ŽELEZNICE SLOVENSKEJ REPUBLIKY

V e c : Vysvetlenie informácií potrebných na vypracovanie ponuky 12

Obstarávateľ v zmysle § 48 zákona č. 343/2015 Z. z. o verejnom obstarávaní a o zmene a doplnení niektorých zákonov v znení neskorších predpisov (ďalej len „ZVO“) poskytuje vysvetlenie informácií potrebných na vypracovanie ponuky v zadávaní nadlimitnej zákazky na predmet zákazky „**Modernizácia železničnej trate Žilina – Košice, úsek trate Poprad Tatry (mimo) – Krompachy. Časť: A.2 Vydrník (mimo) – Markušovce (mimo)**“ vyhlásenej uverejnením Oznámenia o vyhlásení verejného obstarávania vo Vestníku Európskej únie č. 43837-2025 číslo vydania série S úradného vestníka: 15/2025 dňa 22.01.2025 a vo Vestníku verejného obstarávania č. 16/2025 pod značkou 1536 - MSP dňa 23.01.2025 (ďalej len „oznámenie o vyhlásení verejného obstarávania“) nasledovne:

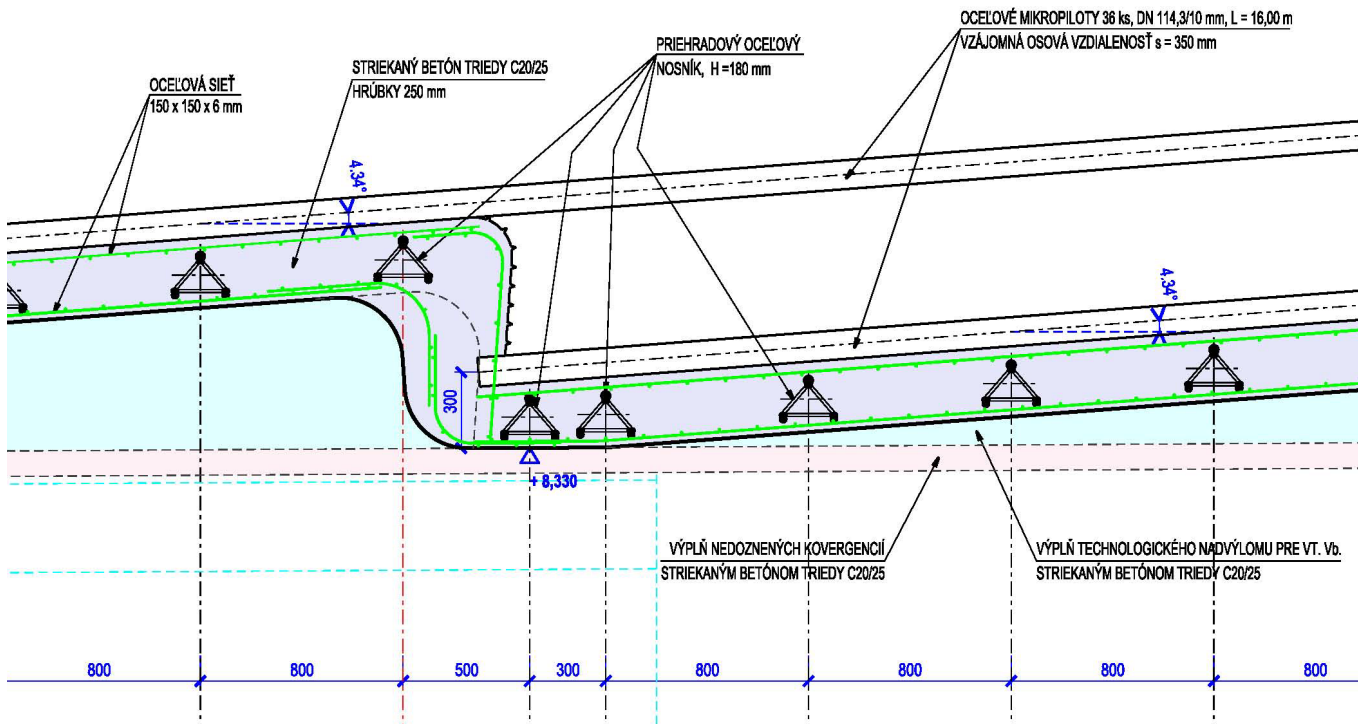
Podľa odpovede na otázku č. 178 je z priloženého pozdĺžneho profilu začiatku razby zrejmé, že pod mikropilotovým dáždnikom vznikne priestor („kaplička“), ktorý je potrebné pred realizáciou definitívne obezdivky vyplniť striekaným betónom vrátane vystuženia karisiet'ou. Je toto zahrnuté v súpise prác? Prípadne prosíme od doplnenia zodpovedajúcej položky.“

Súčasťou DRS stavebného objektu SO 05-33-16, ktorá bude poskytnutá úspešnému uchádzačovi budú aj detailné výkresy a spôsob vyplnenia „kapličky“ (štartovacej komory pre mikropilotový dáždnik). Viď nasledujúci obrázok. Vyplnenie kapličky“ (štartovacej komory pre mikropilotový dáždnik) je zahrnuté v položke pre príslušnú vstrojovacu triedu.

ZAČIATOK RAZENIA OD VÝCHODNÉHO PORTÁLU

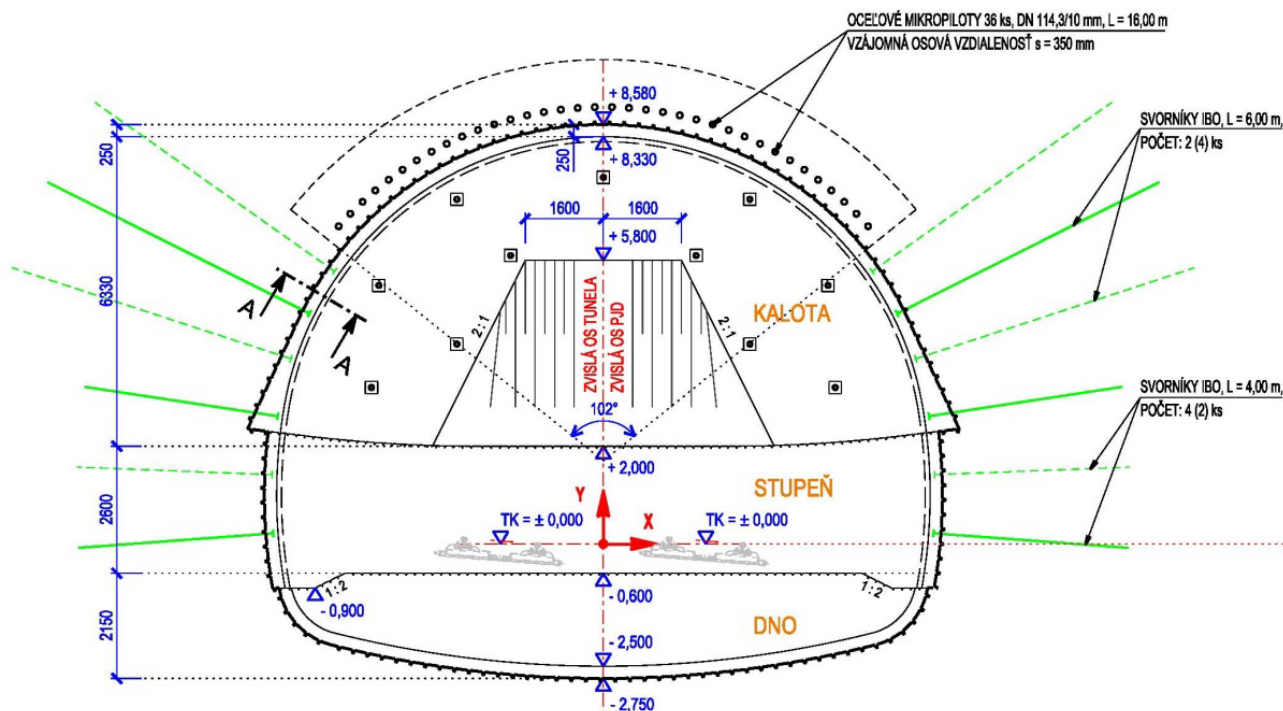
Môže obstarávateľ poskytnúť výkresovú prílohu k priečnemu rezu začiatku razby s mikropilotným dáždnikom? Z priloženého pozdĺžneho profilu v odpovedi na otázku č. 178 Nie je zrejmé, aké radiálne kotvy budú v tejto oblasti použité a aké bude založenie tunela (spodná klenba (protiklenba) alebo základové pasy). Prosíme o doplnenie.“

Súčasťou DRS stavebného objektu SO 05-33-16, ktorá bude poskytnutá úspešnému uchádzačovi budú aj podrobné výkresy pre jednotlivé triedy razenia a vstrojenie výrubu. Viď priečny rez pre VT Vb.
